processus Codha à Versoix

synthèse

phases « matérialisation » et « formalisation »

1 Dialogue coopératif 15 décembre 2020

BRANCHES FAMILLE 1
Existant + Construit= 8'859 m2
IUS=0.80

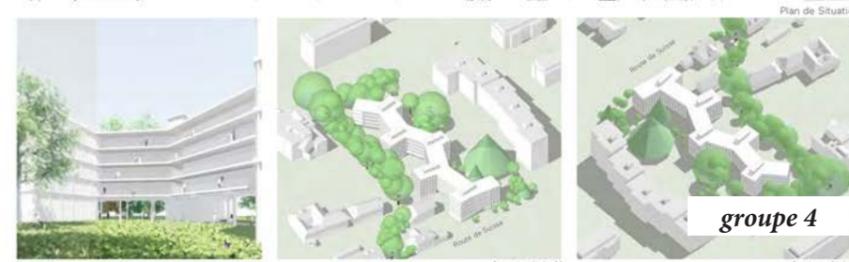
<p>1. Rapport à la nature</p>	<p>+   -</p>
<p>Préservation d'un maximum d'arbres existants</p> <p>Bâtiment qui « <i>enveloppe</i> » les arbres (serpent)</p> <p>Libération du sol, grand dégagement au RDC qui permet au regard de ne pas être « <i>arrêté</i> » par le bâti</p> <p>Espaces rythmés par les parties saillantes du bâti, permettant des « groupes de voisinage » (branches)</p>	<p>Avancées du bâtiment « <i>contre</i> » l'espace boisé (branches)</p> <p>Espace vert coupé en deux... « <i>la moitié nord n'est pas ensoleillée..!</i> »</p>
<p>2. Rapport au contexte</p>	<p>+   -</p>
<p>Dialogue formel avec l'école (serpent)</p> <p>Espace au RDC vers la route de Suisse forme une cour avec le bâti existant, idéal pour l'animation publique, l'ouverture vers le quartier (« <i>un café?</i> »)</p> <p>Pas de vis-à-vis avec les voisins (« <i>seulement avec les arbres!</i> »)</p>	
<p>3. Bâtiments (concept et rapports volumétriques)</p>	<p>+   -</p>

<p>Bâti bien distribué sur l'ensemble de la parcelle</p> <p>Bâtiment qui « <i>fait le chemin</i> » à travers la parcelle</p> <p>Forme « <i>libre</i> » en comparaison aux barres typiques Attractivité des formes courbes (serpent)</p> <p>Percements dans les étages pour couper « <i>l'effet barre</i> »</p> <p>Typologies Barre pas trop large et traversante (« <i>tous les appartements ensoleillés!</i> ») Chambres préservées du bruit et entourées par les arbres</p> <p>Rez-de-chaussée du bâtiment devient un espace couvert entre deux jardins Besoin impératif d'un projet pour profiter de cet espace (« <i>mobilier, ping-pong, salles communes..!</i> »)</p>	<p>« <i>Ça reste une barre...!</i> »</p> <p>Risque « <i>effet barre</i> » (continuité, monotonie, typologie conventionnelle...)</p> <p>Qualité de l'espace dépend aussi de l'appropriation (« <i>risque d'espace mort, non vivant, vide</i> »)</p> <p>Gestion difficile de l'habitat au RDC (« <i>comment on gère le caractère privé des logements?</i> »)</p>

<p>4. Liens sociaux, préfiguration et suggestions</p> <ul style="list-style-type: none"> « <i>L'espace au RDC et sur les toitures doit être réservé aux usages collectifs, tant intérieurs qu'extérieurs!</i> » « <i>Il est très important de faire un vrai projet d'usage du RDC, avec des salles communes et d'autres types de programmes pour animer cet espace</i> » « <i>L'animation du RDC tient beaucoup aux habitant-e-s et à ce qu'on leur laisse faire</i> » (appropriation) 	<ul style="list-style-type: none"> « <i>On ne voit pas ses voisins, mais ça n'empêche pas de les rencontrer..!</i> » (relations choisies et pas subies) « <i>Les potagers pourraient aller sur les toitures, pour libérer tout le RDC et parcourir le jardin librement</i> » « <i>Pourquoi pas végétaliser le bâtiment...?</i> » « <i>Attention à la matérialité du RDC... pas comme le Lignon!</i> »

PASSERELLES FAMILLE 2
 Existant + Construit= 9'218 m2
 IUS=0.83

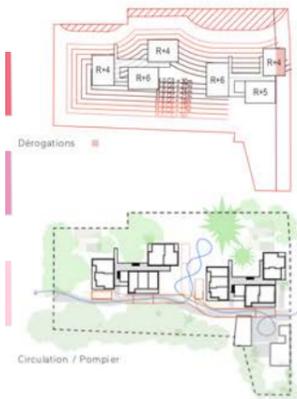
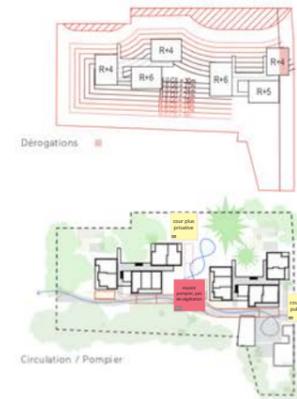
<p>1. Rapport à la nature + </p> <p>Bon équilibre entre le bâti et l'environnement naturel. ←</p> <p>Les espaces libres de construction sont variés (taille et végétation) ce qui constitue une richesse du projet.</p> <p>L'espace vierge et dégagé au centre du terrain est idéal pour le vivre-ensemble. ←</p>	<p>- </p> <p>Il devrait être possible de dégager plus d'espace pour la nature.</p> <p>L'espace central doit servir d'accès pour les pompiers et ne pourra donc pas être végétalisé.</p>
<p>2. Rapport au contexte + </p> <p>Le projet fait naître deux types d'espaces ouverts : l'un à usage public à proximité de la route de Suisse, et l'autre à usage des habitant-e-s du quartier au centre de terrain.</p>	<p>- </p>
<p>3. Bâtiments (concept et rapports volumétriques) + </p> <p>Les bâtiments projetés sont suffisamment éloignés des existants pour éviter des vis-à-vis gênants.</p> <p>Les gabarits des bâtiments projetés ne sont pas imposants. ←</p> <p>Les passerelles permettent un lien avec la nature environnante.</p> <p>Les passerelles permettent un lien entre les habitant-e-s en créant des espaces de rencontre et une progression entre les espaces.</p>	<p>- </p> <p>Les bâtiments projetés sont hauts en comparaison avec les bâtiments existants voisins (sur et autour du terrain).</p> <p>On observe un déséquilibre entre les deux grappes de bâtiments et les activités/usages/ambiances qu'ils proposent. Un groupe (ouest) est moins dense et se trouve en forêt et l'autre est plus dense et se trouve en ville.</p> <p>Les passerelles demandent une gestion du caractère privé des appartements.</p>

<p>4. Liens sociaux, préfiguration et suggestions</p> <ul style="list-style-type: none"> • Ajouter des passerelles qui relient le terrain à l'extérieur . Par exemple, le toit de l'école pourrait être relié à l'aide d'une passerelle. • Relier les deux grappes en hauteur l'aide de passerelles. • La vie sociale sur les coursives dépend de la générosité du mobilier. 	<ul style="list-style-type: none"> • Dans l'optique de se protéger des intempéries, les coursives pourraient offrir une possibilité de fermeture à l'extérieur.

PARC INTERIEUR FAMILLE 3
Existant + Construit= 8'550 m2
IUS=0.77

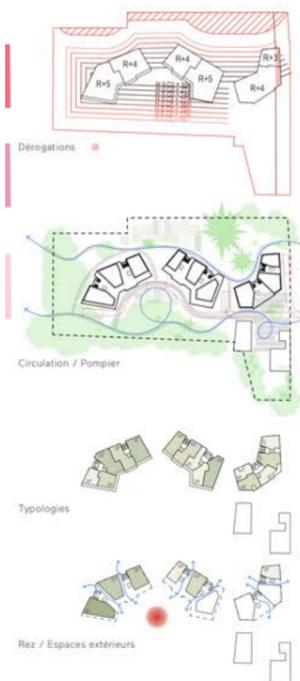
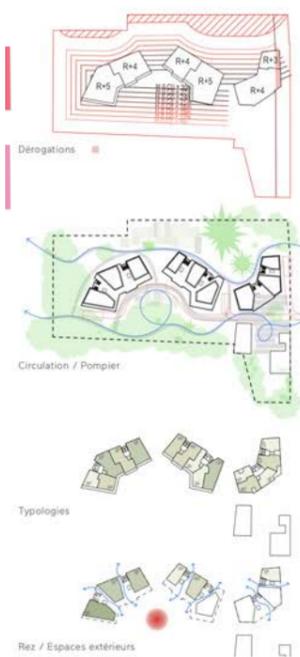
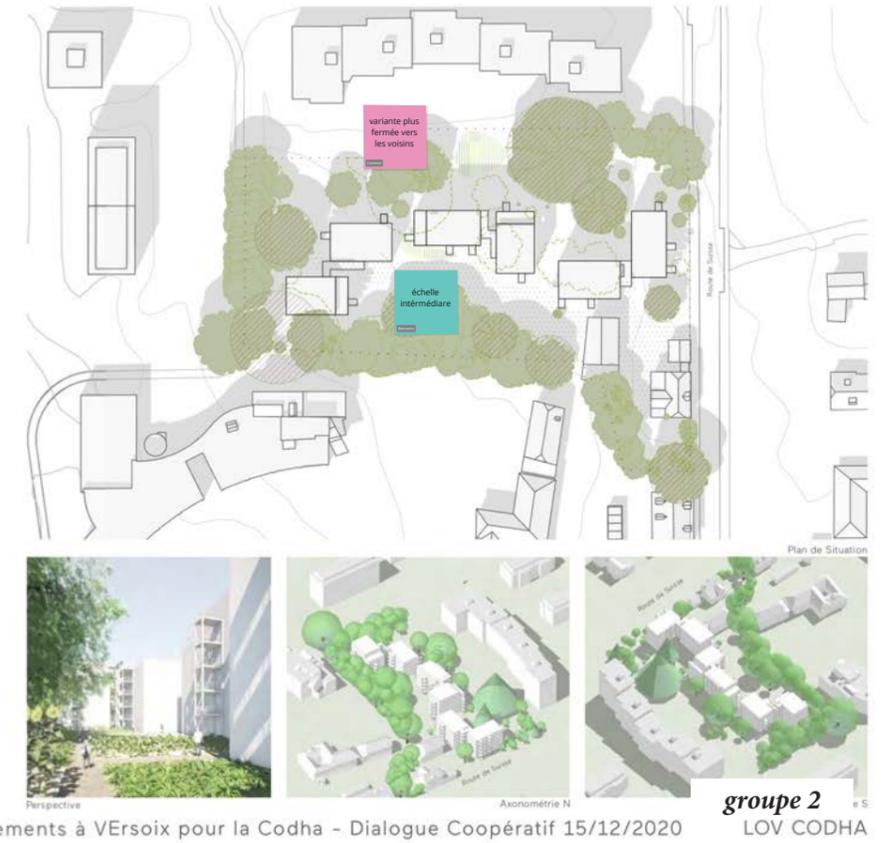
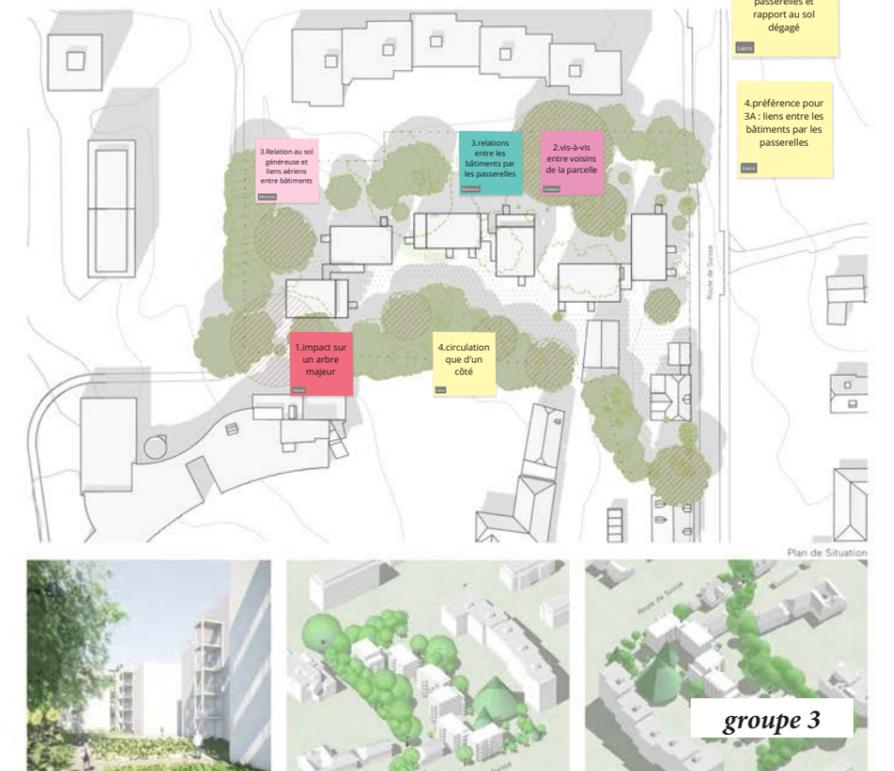
<p>1. Rapport à la nature + </p> <p>La végétation existante est préservée (parc intérieur).</p> <p>La forte proximité avec la végétation est agréable (parc intérieur).</p> <p>La végétation préservée et l'orientation des bâtiments qui y répond amènent beaucoup de qualité au projet (parc intérieur).</p> <p>Les espaces extérieurs sont variés et de qualité (parc intérieur).</p>	<p>- </p> <p>Le projet a un impact important sur un arbre majeur (village).</p>
<p>2. Rapport au contexte + </p> <p>Les rez-de-chaussées traversables offrent une ouverture vers les voisins (parc intérieur).</p> <p>L'alignement du bâtiment projeté en bordure de la route Suisse marque l'entrée du quartier (parc intérieur).</p>	<p>- </p> <p>Le projet propose une moindre ouverture vers les bâtiments voisins (village).</p> <p>Les espaces libres séparant le bâtiment existants (voisins et l'école) des bâtiments projetés devront être aménagés pour créer un lien entre les terrains (parc intérieur).</p> <p>Les différents espaces communs et ceux entre les bâtiments sont déséquilibrés (parc intérieur).</p>

<p>3. Bâtiments (concept et rapports volumétriques) + </p> <p>Le rythme des façades (balcons, ouvertures) amène beaucoup de qualité au projet (parc intérieur).</p> <p>Les bâtiments projetés ont des formes organiques et ouvertes ce qui permet une connexion avec les voisins et l'environnement (parc intérieur).</p> <p>La distance entre le bâtiment voisin au nord et les bâtiments projetés est suffisamment grande pour éviter des vis-à-vis gênants (parc intérieur).</p> <p>Le gabarit des bâtiments projetés est intermédiaire (village).</p> <p>Des passerelles permettent une circulation entre bâtiments voisins et la relation au sol est généreuse (village).</p>	<p>- </p> <p>À l'angle ouest, la luminosité des logements projetés est critique (parc intérieur).</p> <p>Les vis-à-vis avec le bâtiment voisin au nord sont trop importants (village).</p>
<p>4. Liens sociaux, préfiguration et suggestions</p> <ul style="list-style-type: none"> Les espaces communs extérieurs devraient être privilégiés aux espaces communs intérieurs (parc intérieur). La traversée du terrain d'est en ouest est possible au nord comme au sud du projet (parc intérieur). "La place centrale au sud du projet rend le projet "parc intérieur" préférable" "Où se trouve le parking? (parc intérieur)" 	<ul style="list-style-type: none"> L'espace libre au sud-est en face de l'ancienne ferme pourrait être un lieu central pour le quartier (parc intérieur). La traversée du terrain d'est en ouest n'est possible qu'au sud du projet (village). "Les passerelles permettant de faire le lien entre les bâtiments projetés et le rapport dégagé au sol rendent le projet "village" préférable"

VILLAGE URBAIN FAMILLE 4
 Existant + Construit= 9'150 m2
 IUS=0.82

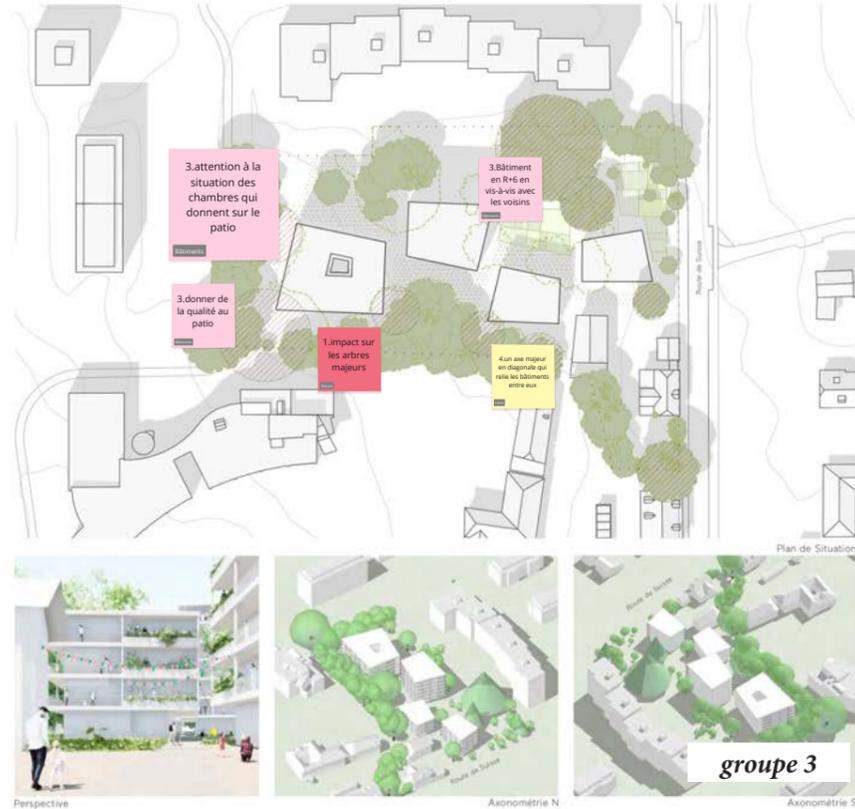
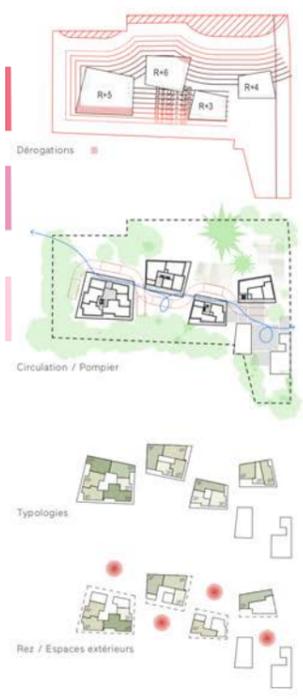
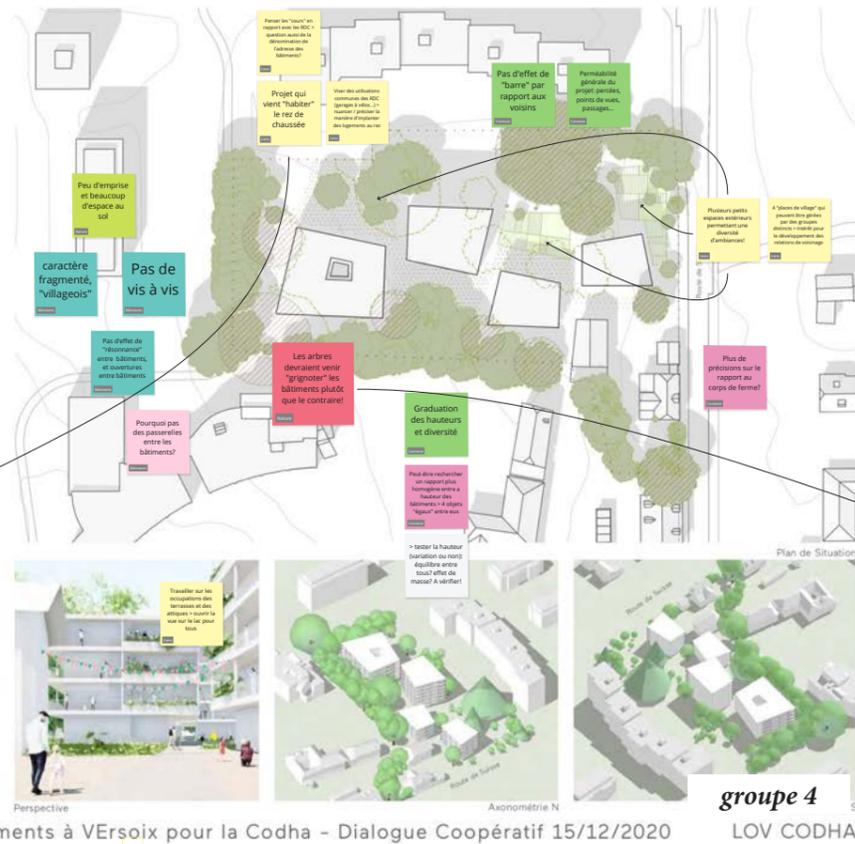
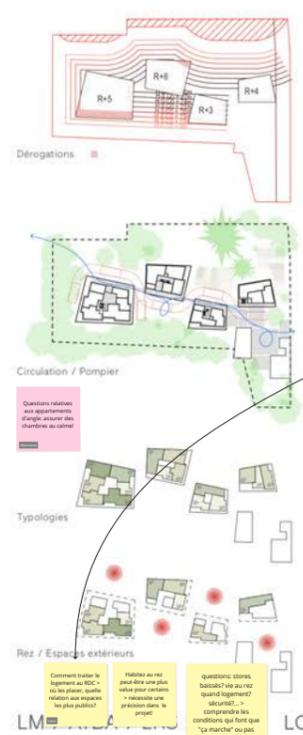
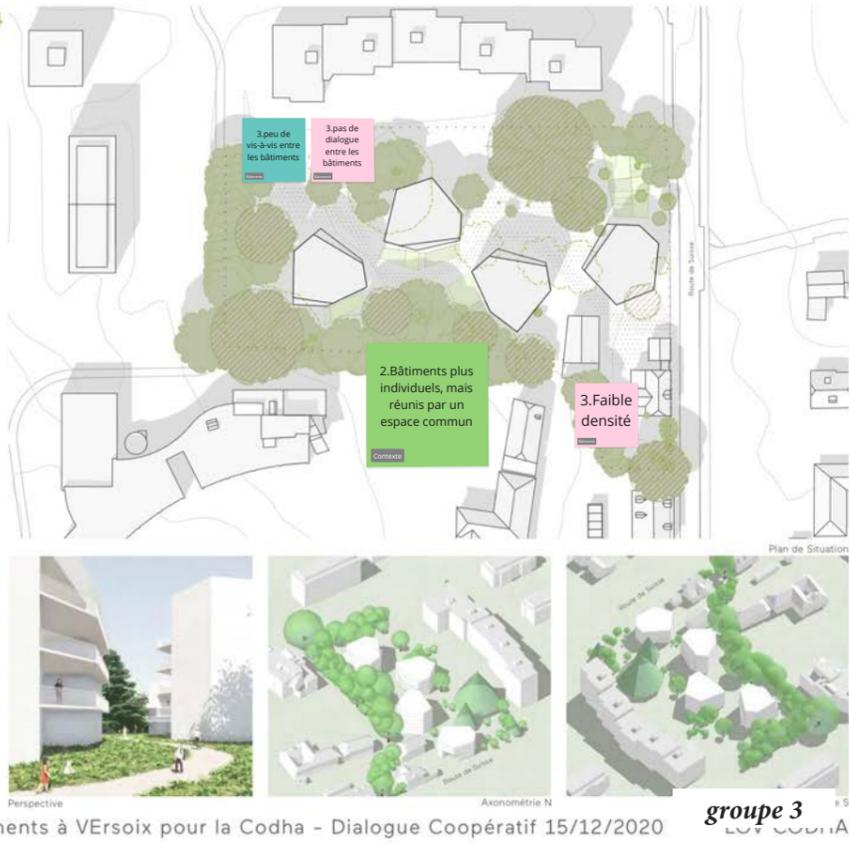
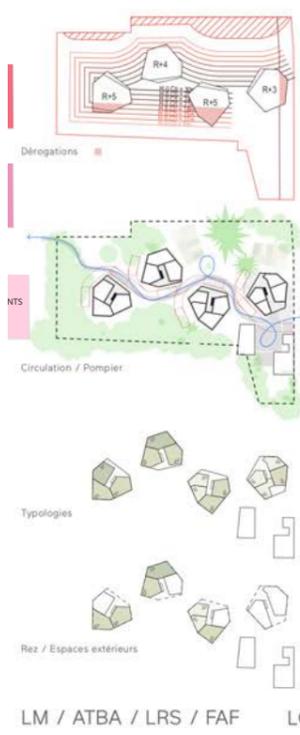
<p>1. Rapport à la nature + </p> <p style="text-align: center;">Peu d'emprise au sol</p> <p style="text-align: center;">L'espace libre...</p> <p>« comme une promenade paysagère, une figure de bâtiments sur un parc commun (réseau de jardins) » « est composé par plusieurs espaces extérieurs -placettes- permettant une diversité d'ambiances (village urbain) »</p> <p>« Une forme plus organique des bâtiments qui permet de s'adapter mieux à la végétation existante » (réseau de jardins)</p>	<p style="text-align: right;">- </p> <p style="text-align: center;">Impact sur les grands arbres (village urbain)</p> <p>« Les arbres devraient venir grignoter les bâtiments plutôt que le contraire... » (village urbain)</p>
<p>2. Rapport au contexte + </p> <p>Pas « d'effet barre » par rapport aux voisins au nord (perméabilité, percées et gradations des gabarits)</p>	<p style="text-align: right;">- </p> <p style="text-align: center;">Bâtiment R+6 proche des voisins</p>

<p>3. Bâtiments (concept et rapports volumétriques) + </p> <p style="text-align: center;">Caractère fragmenté, « villageois » et rapports équilibrés entre les différents bâtiments</p> <p style="text-align: center;">Peur du vis-à-vis entre les bâtiments</p>	<p style="text-align: right;">- </p> <p style="text-align: center;">Pas de dialogue entre les bâtiments (« pourquoi pas des passerelles entre les bâtiments ? ») Faible densité (réseau de jardins)</p> <p>Typologies Qualité du patio et des chambres qui s'ouvrent vers cet espace Qualité des appartements aux angles NE</p>
<p>4. Liens sociaux, préfiguration et suggestions</p> <ul style="list-style-type: none"> « Habiter au RDC est une plus-value pour certain-e-s... comment traiter le rapport aux espaces extérieurs des logements au RDC ? » « Gérer la sécurité et la privacité pour les logements au RDC et animation de l'espace collectif... stores baissés toute la journée ? » « Viser des usages communs au RDC des bâtiments » « Réfléchir à la possibilité d'un axe majeur en diagonale qui relie les bâtiments entre eux ! » « Travailler sur l'occupation collective des terrasses et attiques pour ouvrir la vue sur le lac pour tout le monde ! » 	<ul style="list-style-type: none"> « Profiter de ces espaces extérieurs avec différentes ambiances : places de village qui peuvent être gérées par des groupes distincts, avec un réel intérêt pour le développement des relations de voisinage. » « Explorer la question des gabarits : homogénéité de la hauteur des bâtiments par souci d'équilibre, ou gabarits différenciés pour éviter l'effet de masse. » « Développer le rapport proposé entre les nouveaux bâtiments et le corps de ferme »

4. La passerelle qui relie les deux grappes de bâtiments.

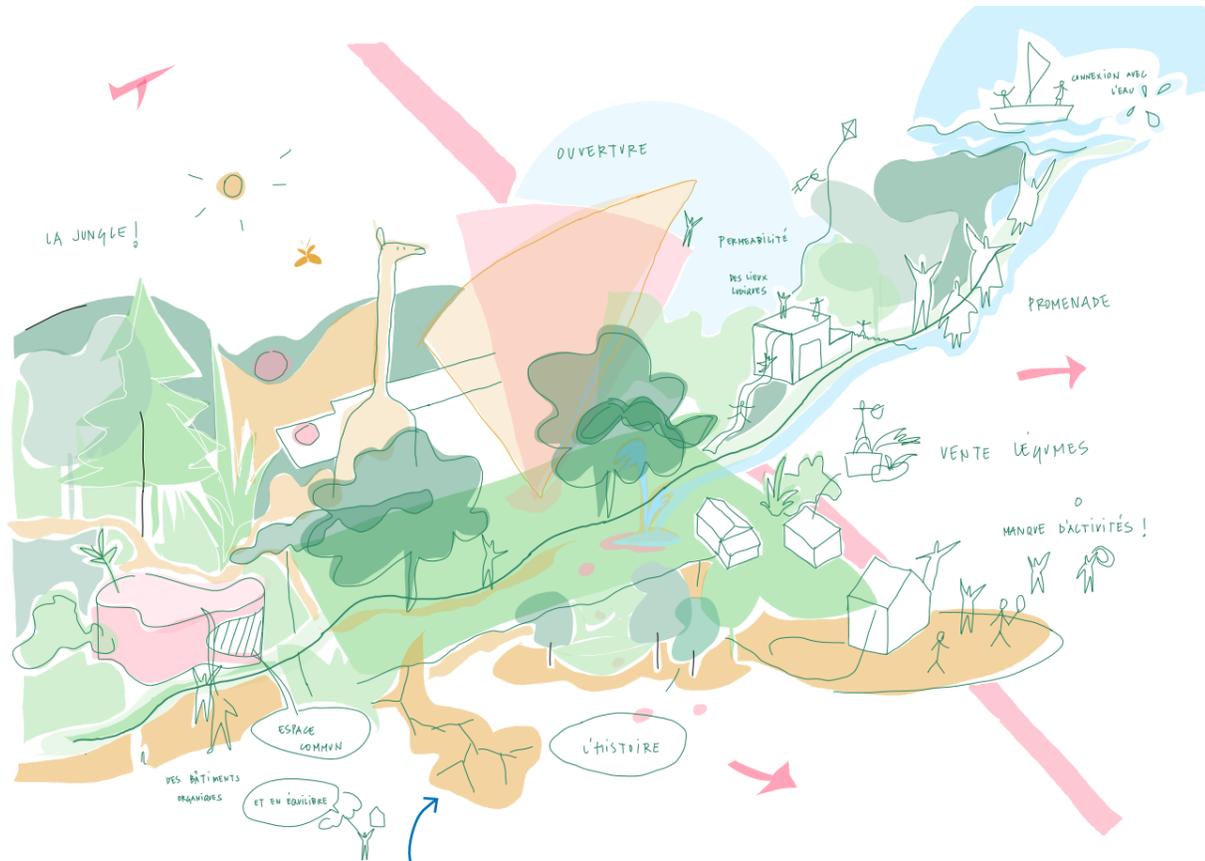
Même si ce dispositif a été bien reçu par les groupes, les discussions autour de ses possibles usages ou appropriation par les habitant-e-s n'a pas donné une orientation très concluante. Certains groupes se demandaient si c'était un élément à maintenir dans le projet.
